東通原子力発電所1号炉審査資料	
資料番号	A1-CA-0129
提出年月日	2023年10月31日

東通原子力発電所 基準地震動の策定のうち
海洋プレート内地震の地震動評価について
(コメント回答)

2023年10月31日
東北電力株式会社

審査会合におけるコメント等

1. 海洋プレート内地震の地震動評価に関する前回審査会合(第973回)におけるコメント

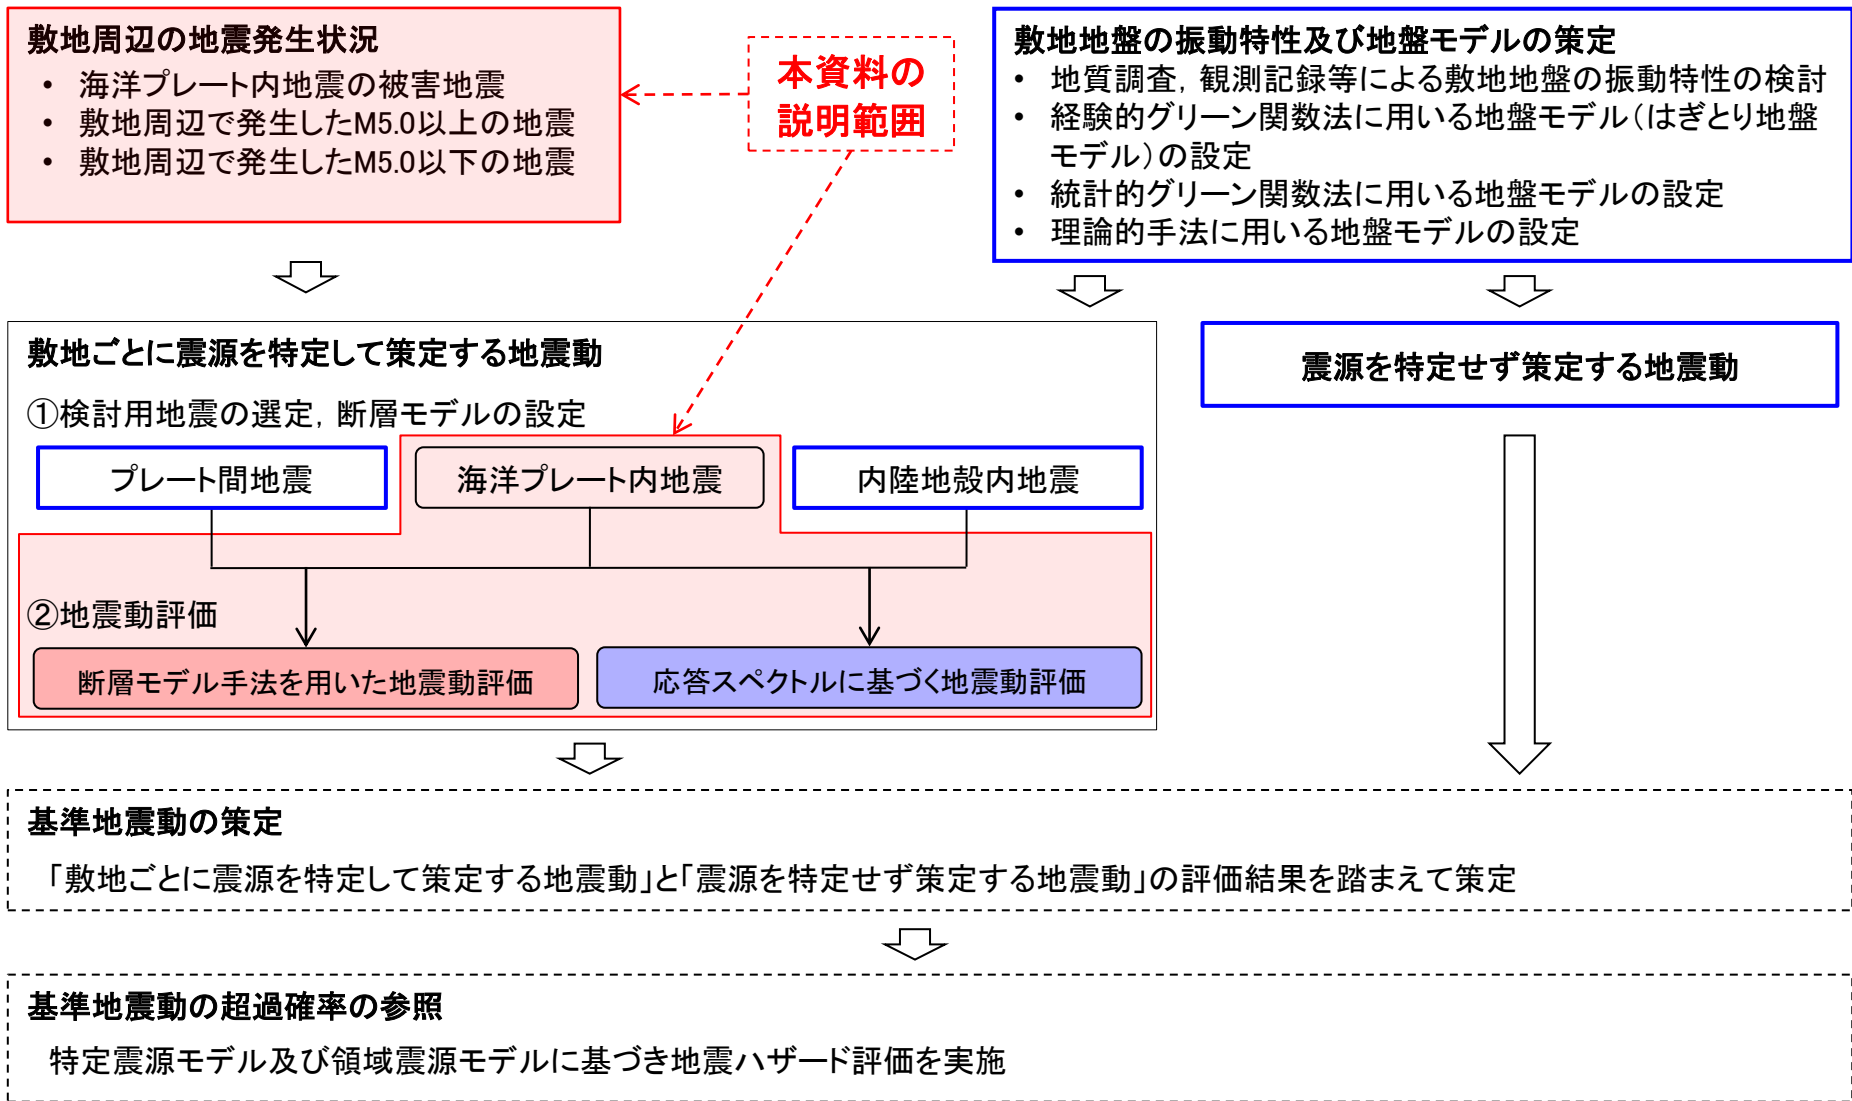
No.	コメント時期	コメント内容	今回ご説明資料の掲載箇所
S198	2021年5月14日 第973回審査会合	海洋プレート内地震の「断層位置等の不確かさケース」の位置づけを参考ケースから不確かさケースに見直したことに合わせ、海洋地殻と海洋性マントルの物性の違いに関する説明を補足説明資料から本編資料に移すこと。	本編資料 p.117～123 (補足説明資料から移動)
